**Emne:** SV: Alversund SGS2 og SGS5

Her er svar om skråningen mellom SGS2 og SGS5 på Alversund, der du spurte hvordan den skulle kles.

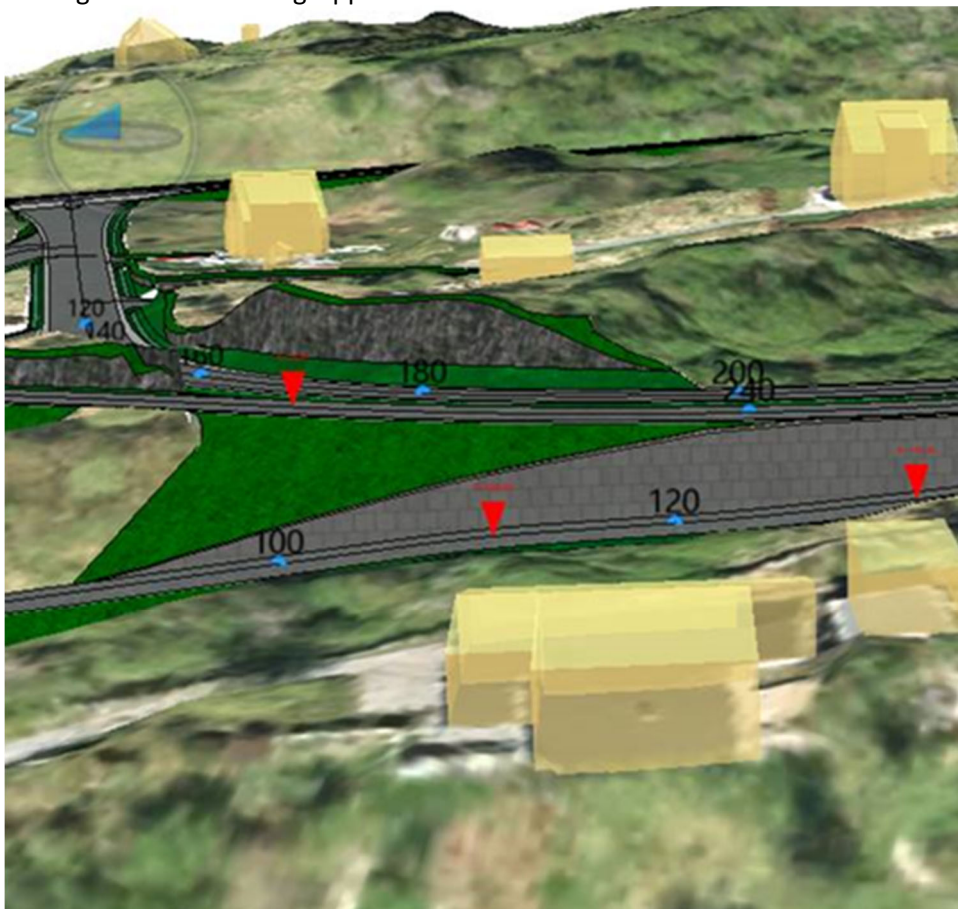
Constructa ønsker en bekreftelse fra veiavdelingen på at endringene godkjennes, se under. Kan du bekrefte?

Hei,  
Ut i frå min kunnskap ser dette OK ut.  
Eg var litt usikker på kva skråningen frå SGS2 til SGS5 skal kles med ? Vert det ekstra vedlikehald av dette tiltaket ?

Vi vil godkjenne skråning kledd med jord, tilsådd med gras, utan å ta stilling til framtidig vedlikehald av denne.

Når det gjeld muren, så vil den bli godkjent under føresetnad om at det sikrast mot snø/slaps ned mot gangvegen på nedside, frå ca pel 240 og innover mot skulen. Dette kan anten gjerast ved at man dekker med flexiplate e.lign på innsida av rekkverket, eller støpar betongmur på toppen av granittmuren som rekkverket kan forankrast i.
